CIMETIÈRE NOTRE-DAME-DES-NEIGES

PLAN DIRECTEUR D'AMÉNAGEMENT

ADDENDA # 2 AU VOLUME II

RÉPONSES AUX COMMENTAIRES DE LA COMMISSION JACQUES-VIGER DU 2 AVRIL 2001,
SUITE À LA RENCONTRE DU 18 AVRIL 2001 AVEC LES REPRÉSENTANTS DU SERVICE DU DÉVELOPPEMENT URBAIN
DE LA VILLE DE MONTRÉAL

*Plan d'implantation du projet
Inventaire des arbres*

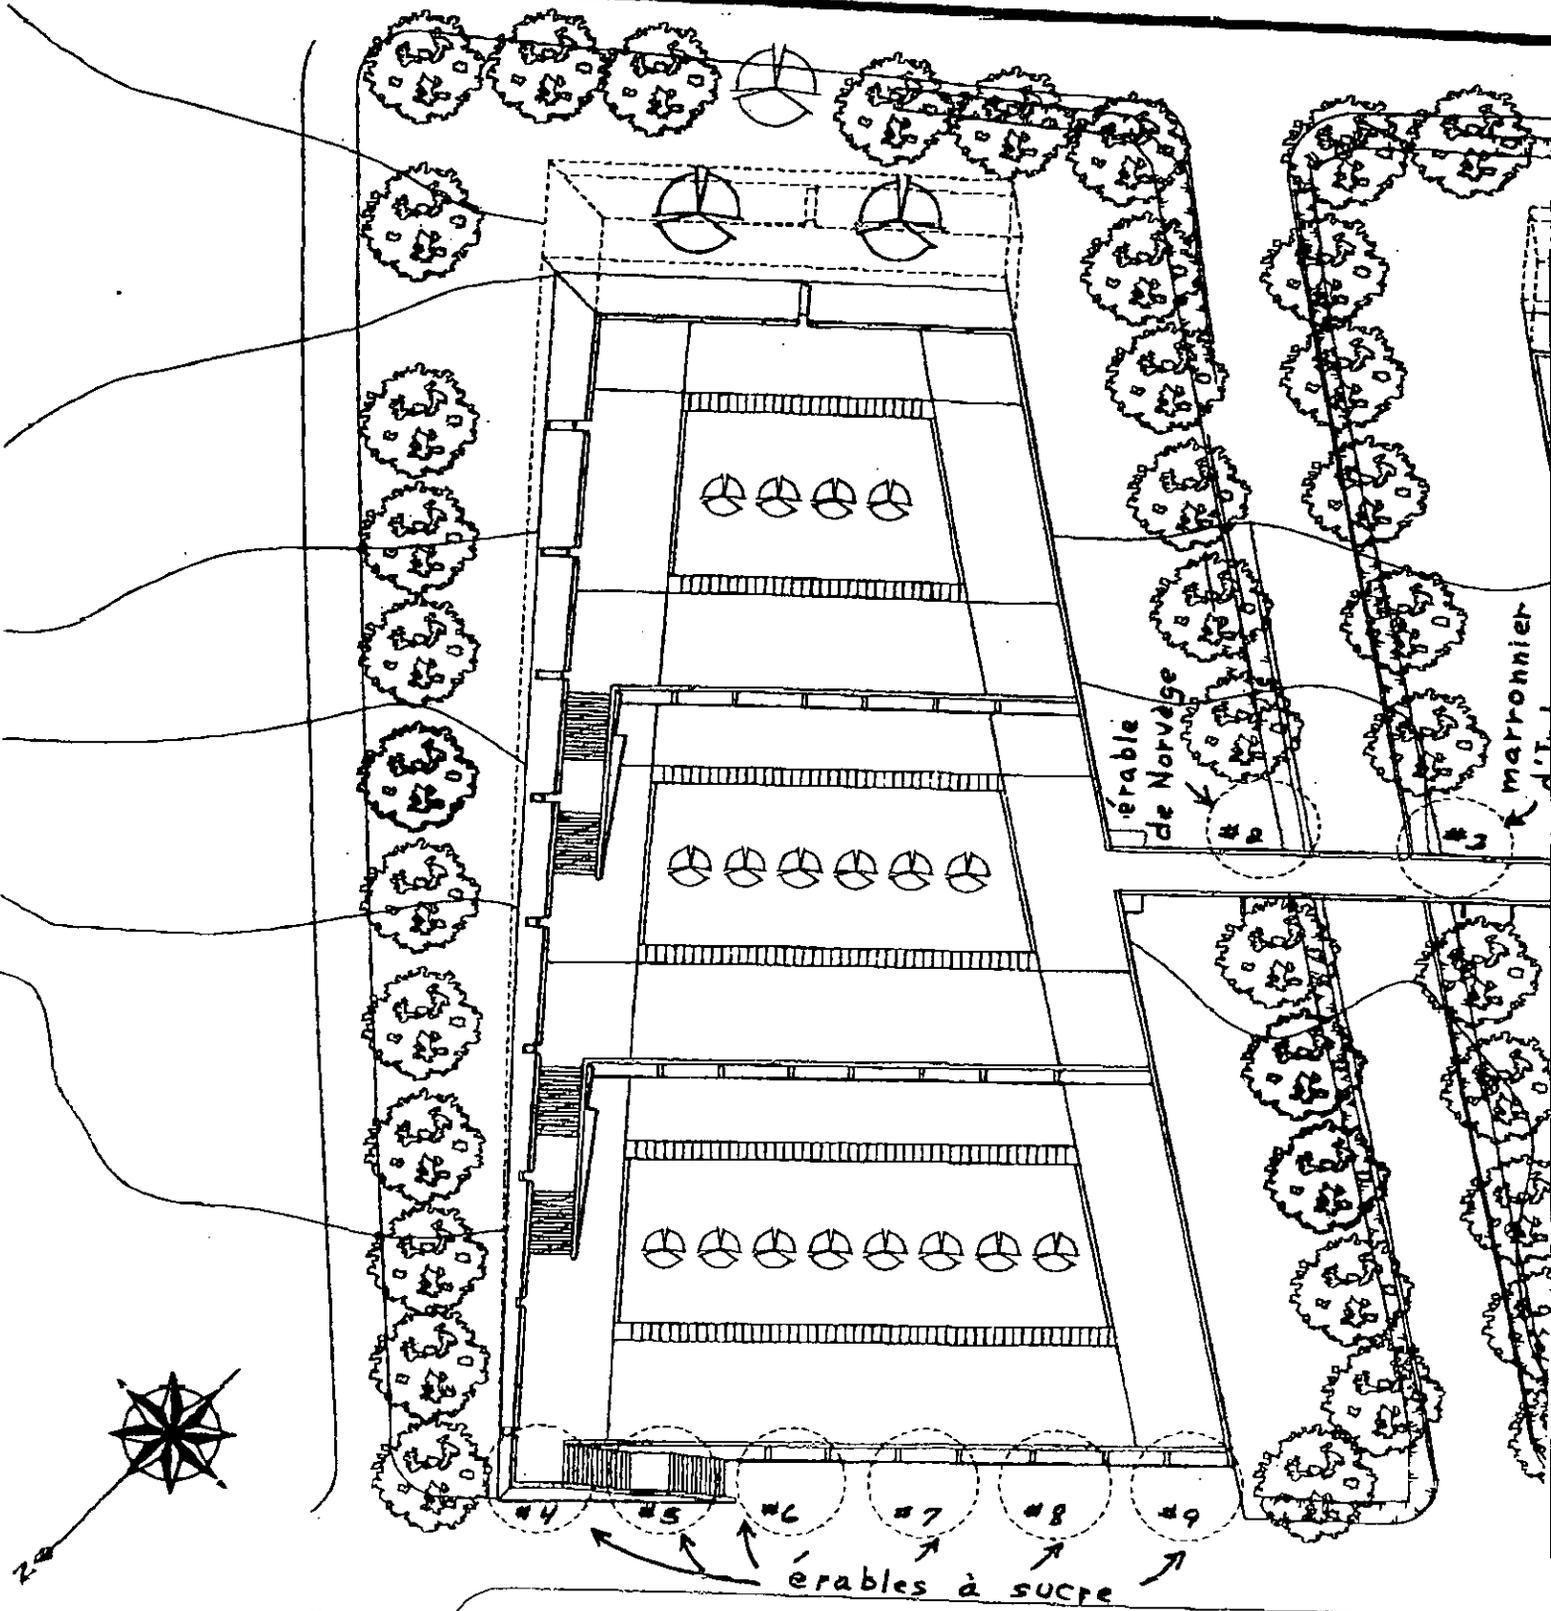
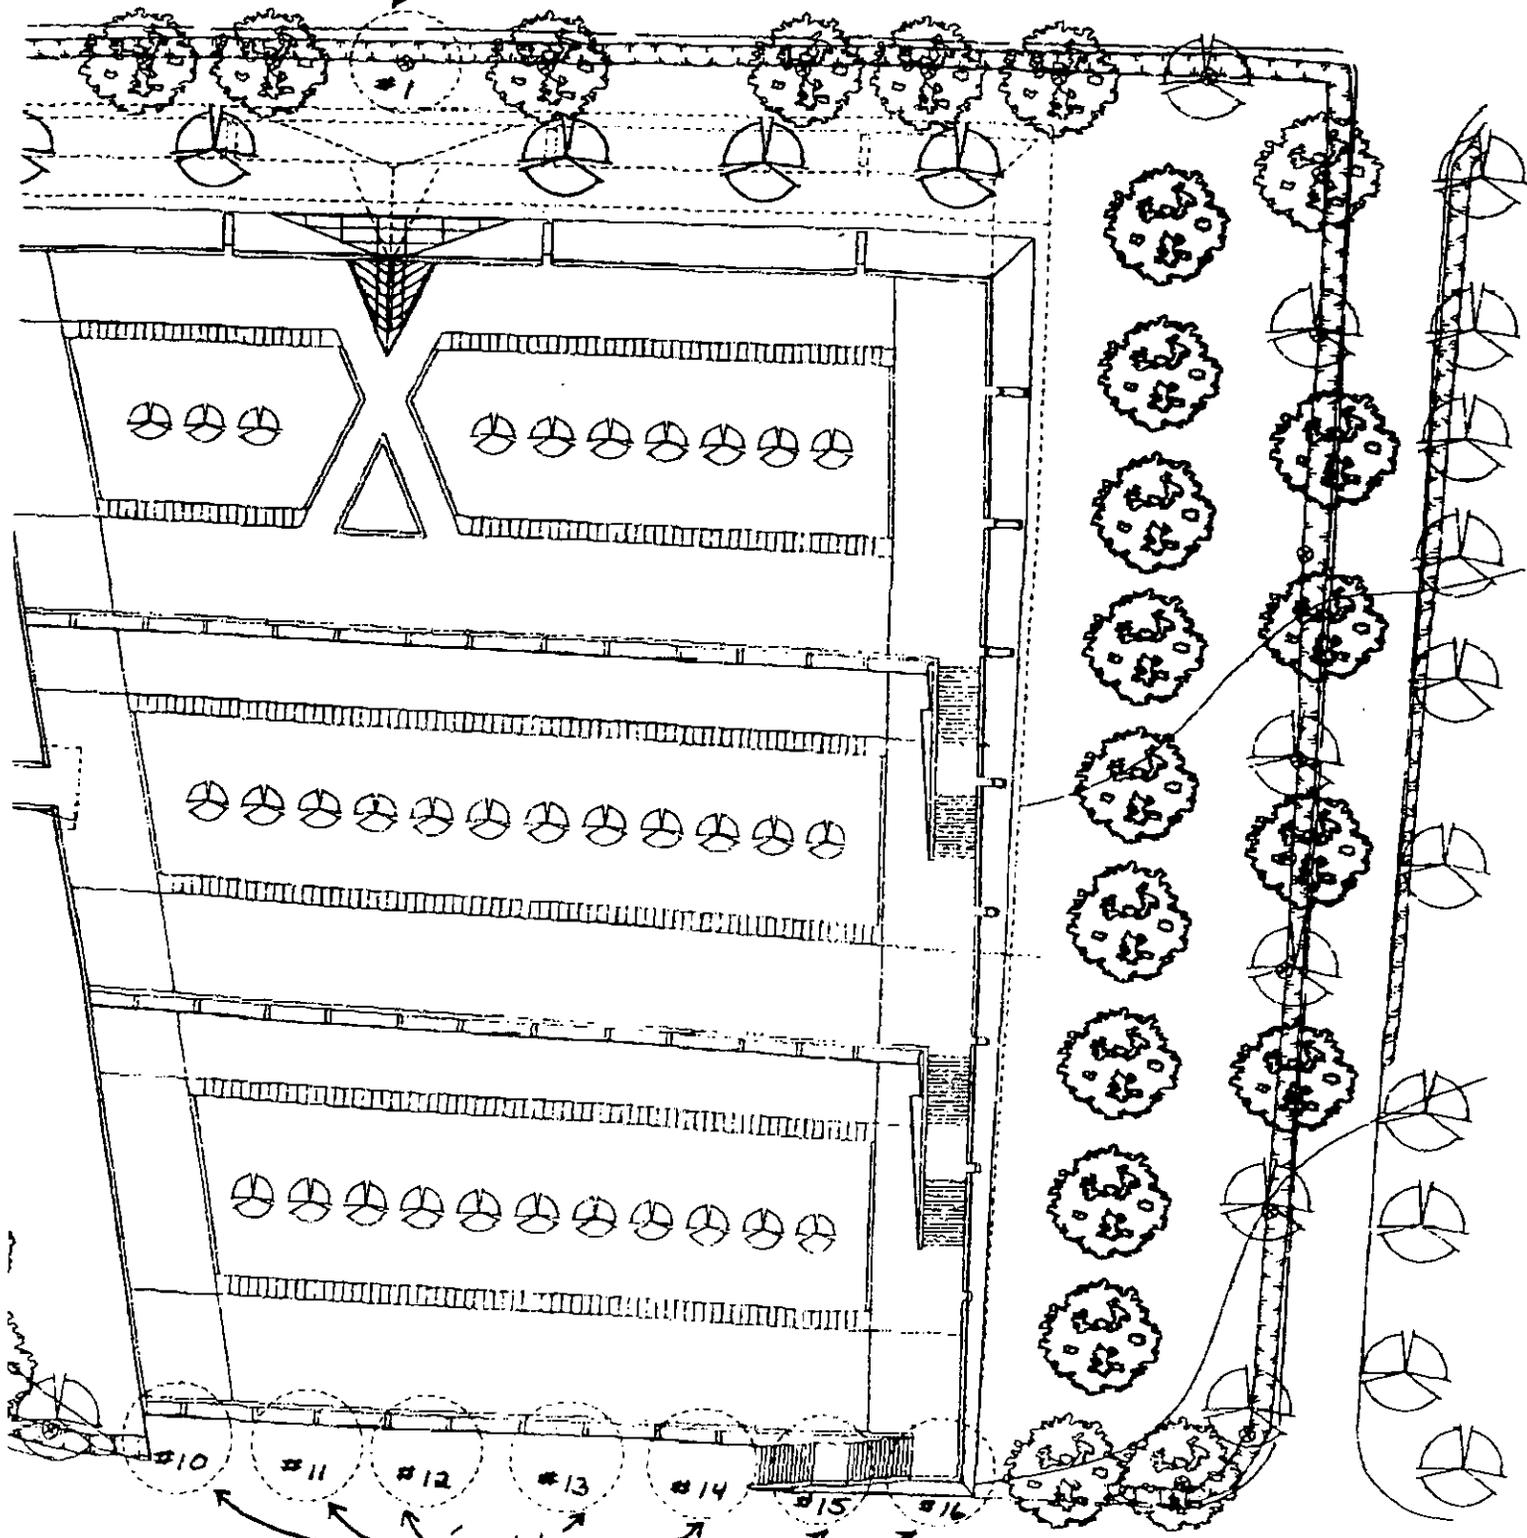
Ce qui ressort rapidement de cet inventaire, c'est que les arbres numéros 2 (érable de Norvège) et 3 (marronnier) sont d'ores et déjà des cas d'abattage (...arbres dangereux ou mourant); il est donc déraisonnable à notre opinion professionnelle de songer à préserver ces deux sujets de quelque façon que ce soit.

De l'inventaire, on constate que les érables à sucre nos 6, 7, 12 et 15 souffrent de *dépérissement urbain* à des degrés variant de léger à moyen.

Dans le cas des érables à sucre (nos 4 à 16) et argenté (no 1), l'idée de songer à transplanter ces arbres nous apparaît définitivement illusoire, et ce pour plusieurs raisons.

La situation des arbres nos 17 à 23 est fort différente des arbres précédents étant donné qu'il s'agit d'érables de Norvège dont le diamètre n'excède pas 20 cm. En premier lieu, cette espèce est certainement plus résistante au choc de transplantation que les érables à sucre.

En fonction du plan actuel d'implantation du Mausolée, la préservation des arbres 1 à 23 à leur emplacement actuel est virtuellement impossible étant donné qu'ils entrent en conflit direct avec le bâtiment et les voies de circulation à construire.

Si on tient compte 1) qu'il serait possible de transplanter les sept jeunes érables de Norvège (nos 17 à 23) avec des chances de succès réalistes, 2) et également du fait que deux arbres (nos 2 et 3) n'ont plus que très peu de valeur car dangereux ou mourant et qu'ils sont à abattre à court terme, alors la perte en arbres serait au nombre de 14².

Comme compromis possible pour compenser la perte en arbres, les autorités du Cimetière Notre-Dame-des-Neiges devraient proposer à la Ville de Montréal de planter au moins une quantité double d'arbres à celle du nombre d'arbres abattus, et ce dans les environs du mausolée à construire. De plus ces arbres devraient être préférablement être des espèces à grand déploiement à maturité afin de tenir compte du fait que les arbres qui seraient abattus appartiennent à ce groupe d'espèces.
